# **Supporto Tecnico all'Osservatorio Ambientale del Nodo AV di Firenze**

## **SINTESI DELL'ATTIVITÀ PRIMO SEMESTRE 2014 E SINTESI DELLE PRINCIPALI TEMATICHE AMBIENTALI AFFRONTATE**

*Agosto 2014*

Quarto trimestre 2013 PM 10 -  
stazioni di cantiere Nodo AV in  
relazione con il valore soglia di  
attenzione:

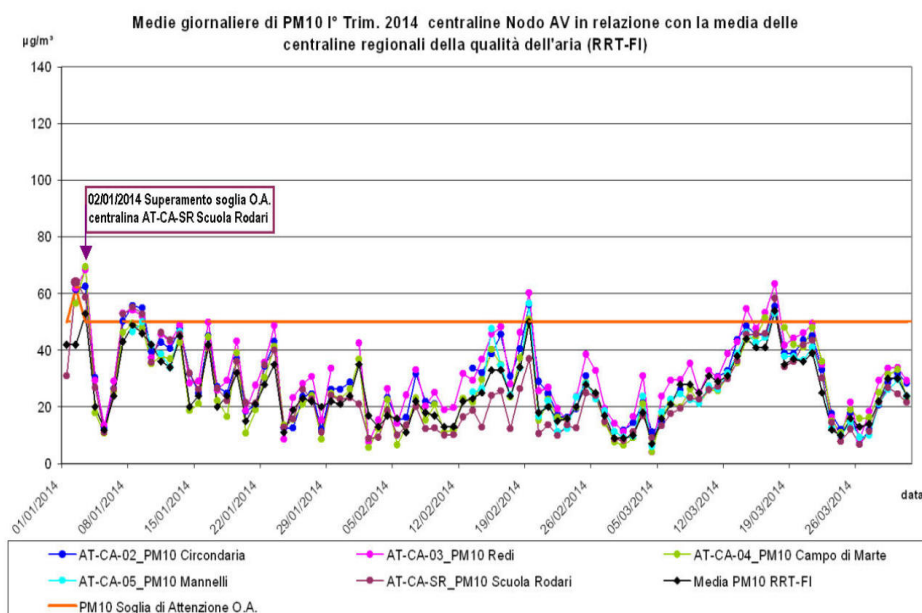
Nel quarto trimestre 2013 si sono registrati superamenti della soglia di attenzione in 6 casi per AT-CA-02 Circondaria, in 5 casi per AT-CA-03 Redi, ed in un caso per AT-SR Scuola Rodari, nonostante l'assenza di lavorazioni in tale periodo. Nel primo trimestre 2014 si è avuto un unico superamento del valore soglia di attenzione, nella stazione AT-SR Scuola Rodari nel gennaio 2014. A giudizio di ARPAT, fra le plausibili cause dei superamenti, vi può essere stato lo stato del cantiere che può aver favorito il risollevarimento di polveri. Al fine di limitare tale fenomeno, è stato raccomandato di procedere comunque, anche a cantiere fermo, alle mitigazioni prescritte.

*misure piezometriche area stazione AV dal 2010 -al primo semestre 2014 (asse Y di destra – m s.l.m), confrontate con le piogge dei 120 gg precedenti la misura (asse Y di sinistra - mm)*

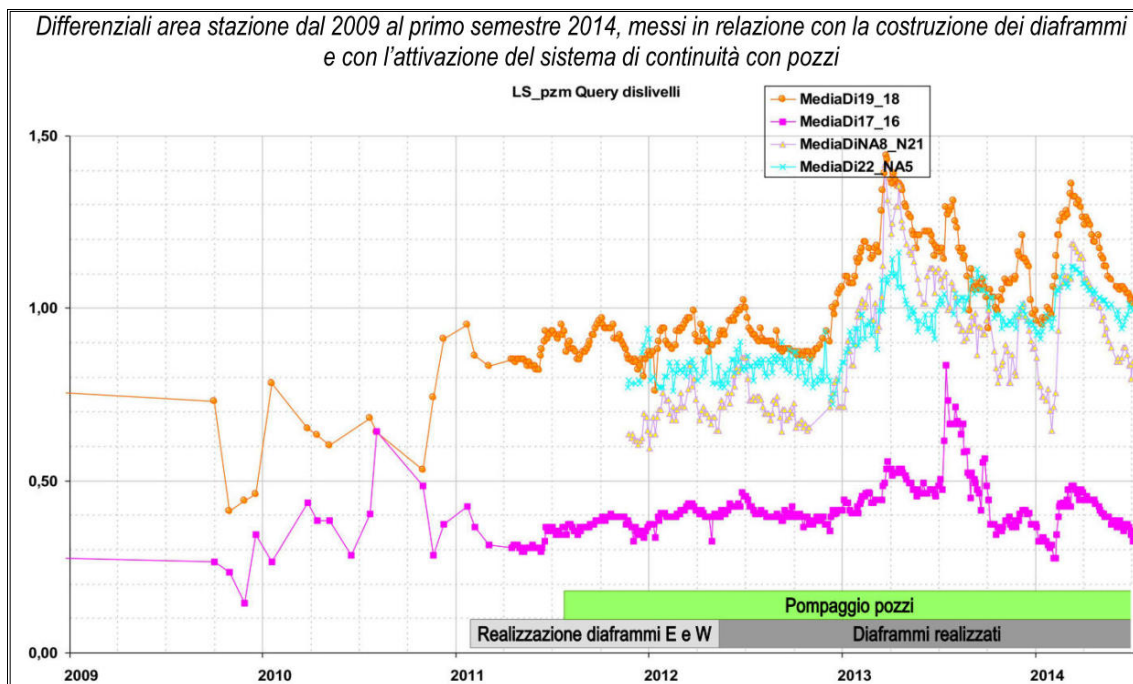
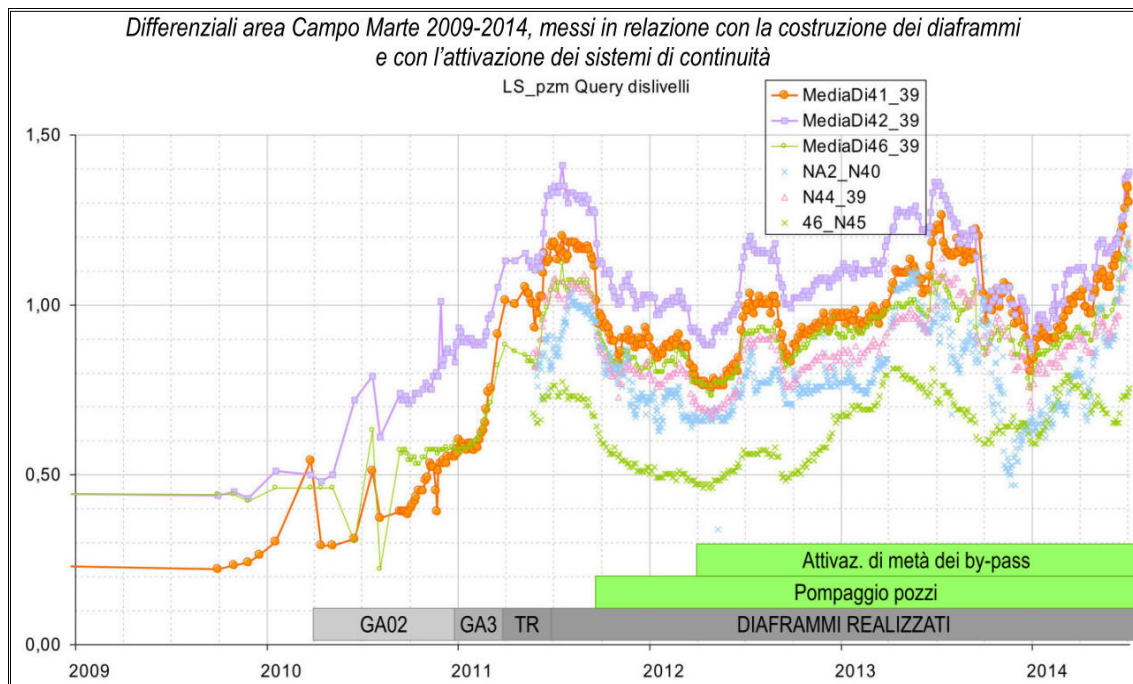
Riguardo i trend piezometrici, gli andamenti della rete Italferr (dall'inizio del 2013 a tutto il primo semestre 2014) sono risultati sostanzialmente concordi con quanto in precedenza registrato ed in sostanziale accordo con le cumulate pluviometriche plurimensili.

Intorno alle opere realizzate potenzialmente interferenti con il flusso delle acque sotterranee, nell'area della stazione AV le differenze di livello di falda monte/valle del 2013/14 non hanno superato quelle del 2012/13, mentre nell'area di Campo di Marte sono risultate sostanzialmente analoghe. Continua comunque a rilevarsi una certa difficoltà dei sistemi di mitigazione attualmente presenti a trasferire da monte a valle le portate impattanti nella fase di morbida. Al fine di ovviare a questa difficoltà è stata progettata (v. par. 3.3.3), nell'area della stazione AV, la perforazione di nuovi pozzi e, a Campo di Marte, una verifica complessiva del sistema di mitigazione.

SEZIONE N° H-H

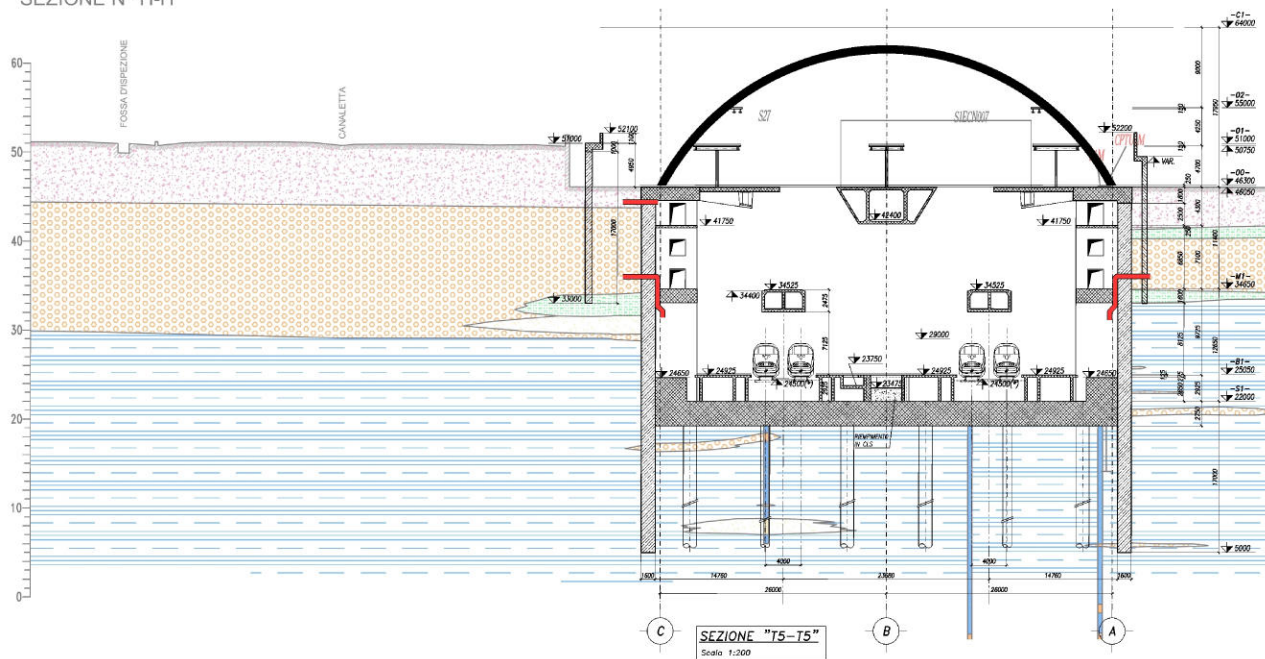
Nell'ambito delle verifiche documentali effettuate, è stata rilevata, per l'area della stazione AV, la possibile interferenza del flusso delle acque sotterranee anche con i manufatti che costituiscono il corridoio attrezzato. Risulta infatti che, per circa il 40% della lunghezza del camerone della stazione AV, l' “effetto barriera” risulterebbe in primis a carico dell'opera di sostegno del corridoio attrezzato, prima ancora che dei diaframmi del camerone. Di conseguenza l'effetto di buona parte del sistema di mitigazione passivo di esercizio (i dreni orizzontali – v. sopra par..3.3.2) del Camerone AV risulterebbe sostanzialmente ininfluente per la presenza del muro del corridoio attrezzato. Anche uno degli attuali pozzi (M4), che infatti mostra problemi di funzionamento, si trova fra i due diaframmi.

E' stata quindi segnalata all'Osservatorio Ambientale la necessità che i sistemi di mitigazione della stazione AV siano rivalutati complessivamente anche tenendo conto della presenza di questo ulteriore ostacolo al flusso di falda.

Figura tratta dalla nota ARPAT34523 del 22/5/14 (Sezione T5-T5 di FEW200EZZW9FV0000001A proiettata sulla sezione H-H di FEW100EZZF8GE0005002A). L'orizzonte acquifero è in arancio. In rosso sono evidenziati i dreni. L'opera di sostegno a retta del corridoio attrezzato risulta sbarrare l'orizzonte acquifero davanti ai dreni.

Schema riassuntivo della gestione dei materiali di scavo della sola stazione AV (totale 830.000 mc in banco).

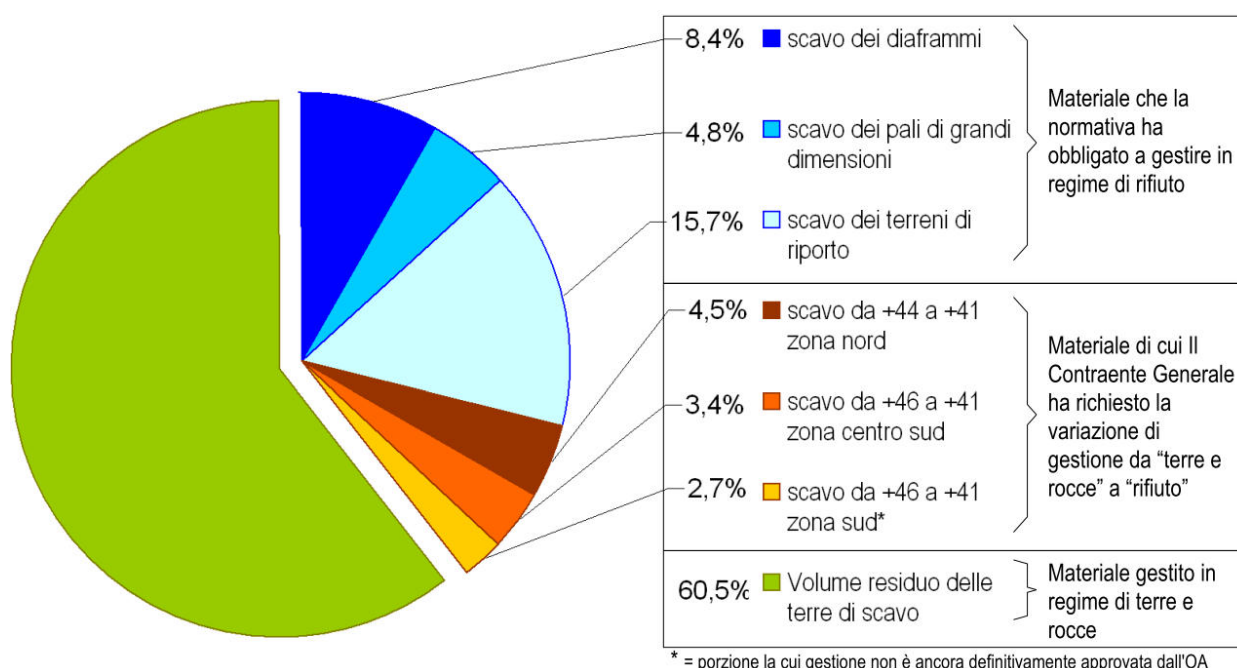
Riguardo i contenuti tecnici, le modifiche proposte inducono variazioni soprattutto sulla componente rumore. ARPAT ha evidenziato che l'elaborato presentato mancava di alcune informazioni necessarie, e non documentava in maniera esaustiva la situazione acusticamente più critica. Pertanto ARPAT ha ritenuto necessario richiedere integrazioni sul livello di pressione sonora atteso ai ricettori più esposti e sulla realizzazione del "pozzo sud". Tali integrazioni, adesso redatte da Nodavia, sono in fase di istruttoria.

ARPAT ha inoltre evidenziato, in relazione alla prescrizione di Accordo Procedimentale che prevedeva "Lo smaltimento del materiale di scavo avverrà quasi esclusivamente mediante trasporto ferroviario e sarà riutilizzato, in gran parte per le opere di ripristino ambientale previste nell'area della ex cava di lignite di Santa Barbara", che il quantitativo di materiale oggetto di variante (22.000 mc banco) aumenta ulteriormente il quantitativo di materiali di scavo che verranno gestiti in regime di rifiuto ed allontanati su gomma.
